広島県 三原市 糸崎小学校区（通学路対策箇所図）

※通し番号	621
点検実施年度	R7
※番号	1
学校名	糸崎小学校
対策検討メンバー	広島県東部建設事務所三原支所・三原警察署・教育委員会・土木管理課・生活環境課・糸崎小学校・町内会
路線名	国道185号
箇所名・住所	糸崎5丁目1番1号
通学路の状況・危険の内容	元商店があり、古い看板の骨組みが落ちそうになっており、危険である。
対策内容	所有者へ指導済み。
※事業主体	三原市
対策年度	R7

広島県 三原市 大和中学校区（通学路対策箇所図）

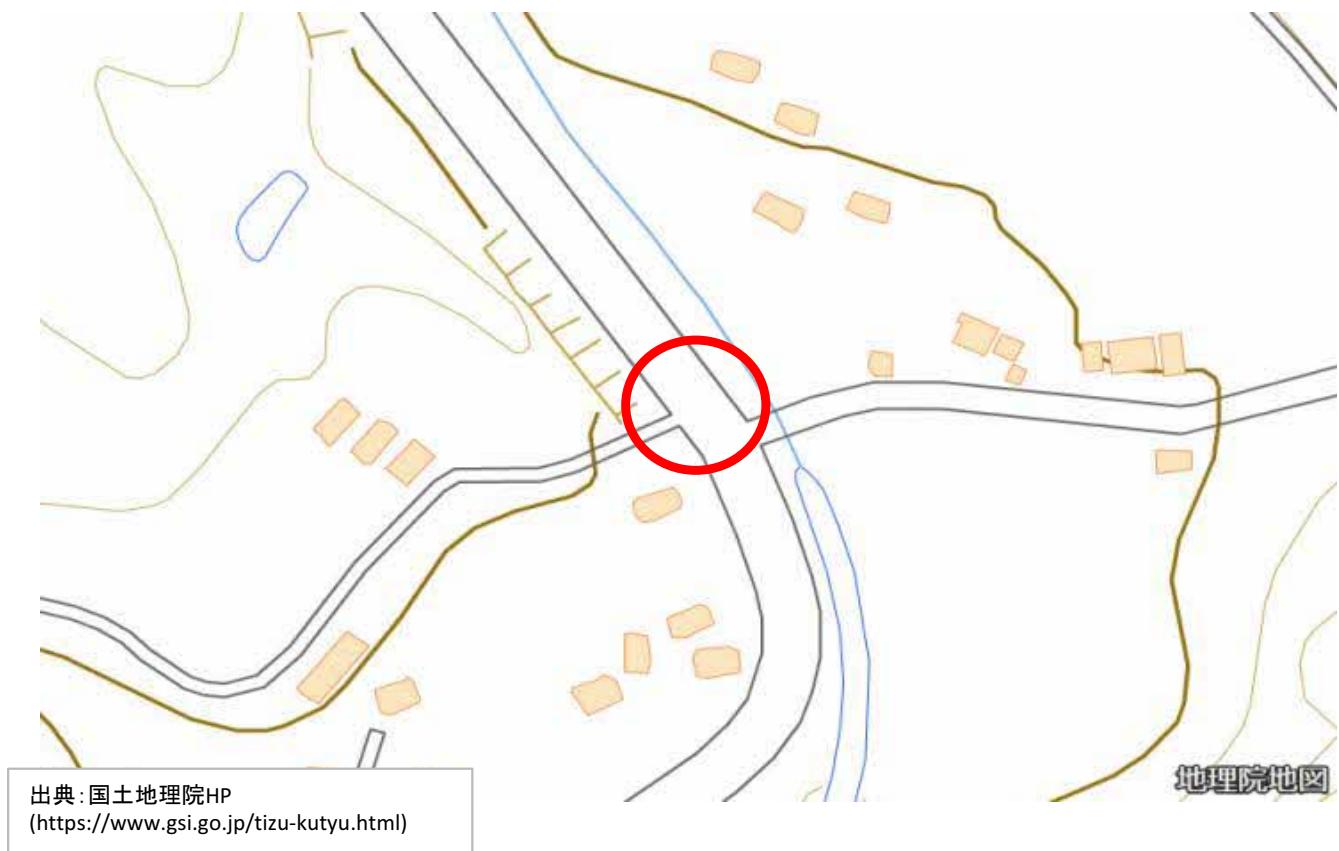
※通し番号	670
点検実施年度	R7
※番号	50
学校名	大和中学校
対策検討メンバー	広島県東部建設事務所三原支所・三原警察署・教育委員会・土木管理課・生活環境課・大和中学校
路線名	国道432号
箇所名・住所	大和町大具1992番地付近
通学路の状況・危険の内容	国道432号を横断するが横断歩道がなく、危険である。
対策内容	横断歩道の新設予定。
※事業主体	三原警察署
対策年度	R7

広島県 三原市 幸崎中学校区（通学路対策箇所図）

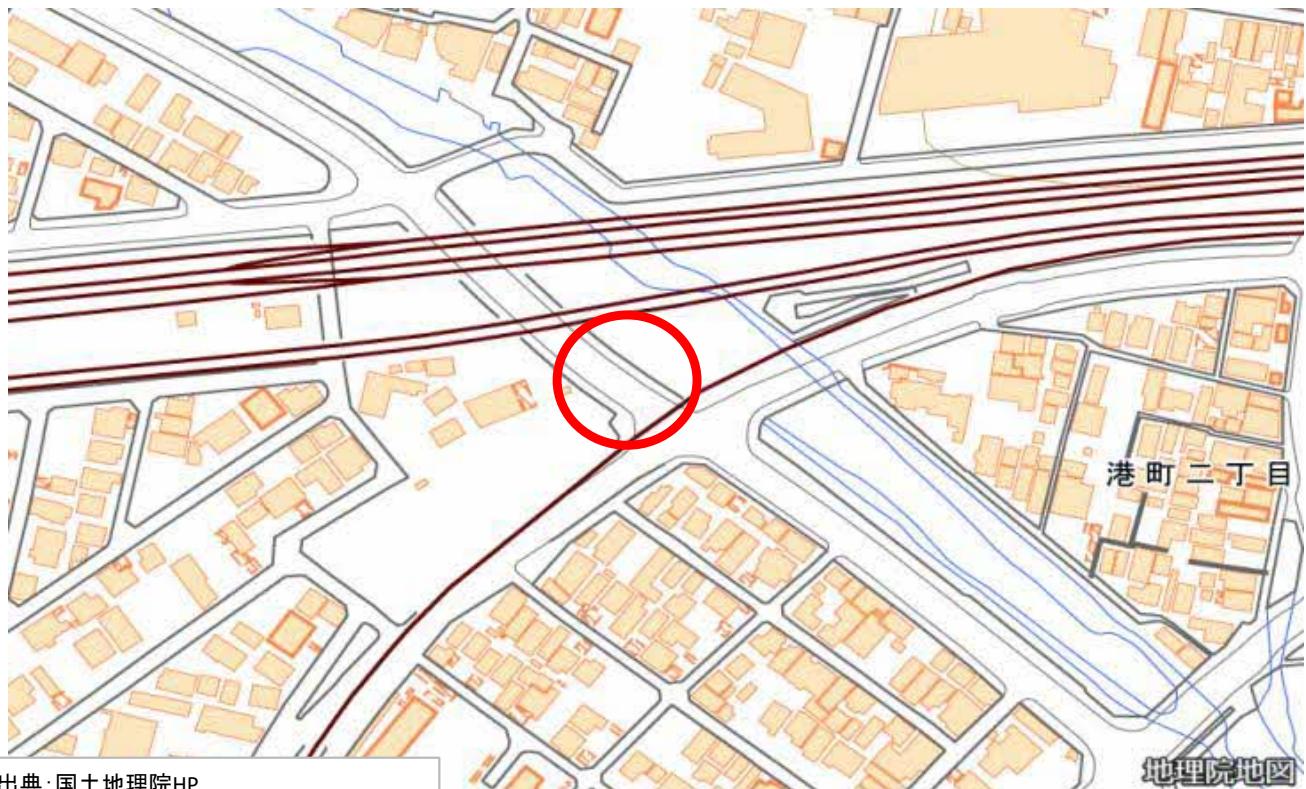
※通し番号	676
点検実施年度	R7
※番号	56
学校名	幸崎中学校
対策検討メンバー	広島県東部建設事務所三原支所・三原警察署・教育委員会・土木管理課・生活環境課・幸崎中学校
路線名	国道185号
箇所名・住所	
通学路の状況・危険の内容	9月4日、登校中の自転車に乗った生徒とトレーが国道185号上で接触する事故発生
対策内容	歩道の草刈り実施済み。
※事業主体	広島県
対策年度	R7
